県営経営体育成基盤整備事業（ほ場）敦賀西部地区 計画平面図

変更説明図（R8 第2回変更）

標準断面図

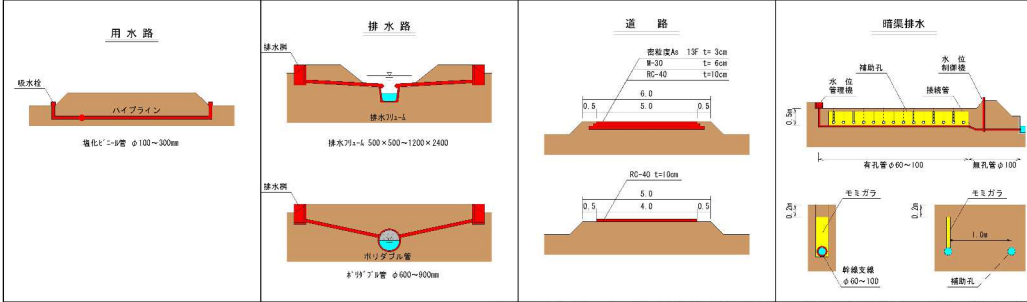
■道路工 【工事】
・軟弱地盤のため、道路盛土量が想定以上に必要になり、土量不足が生じたことによる土量の増
事業量：1.0式
事業費：155,004千円

■整地工 【工事】
・軟弱地盤対策のため、載荷盛土工法を行っていたが、当初想定より圧密沈下が増加し、土量不足が生じたことによる土量の増
事業量：1.0式
事業費：763,653千円

■暗渠排水工 【工事】
・トレンチャー掘削で施工計画をしていたが、一部区域において基盤に石塚が混入しており、トレンチャー掘削での施工が困難であるためバックホウ掘削に変更したことによる増
事業量：1.0式
事業費：223,711千円
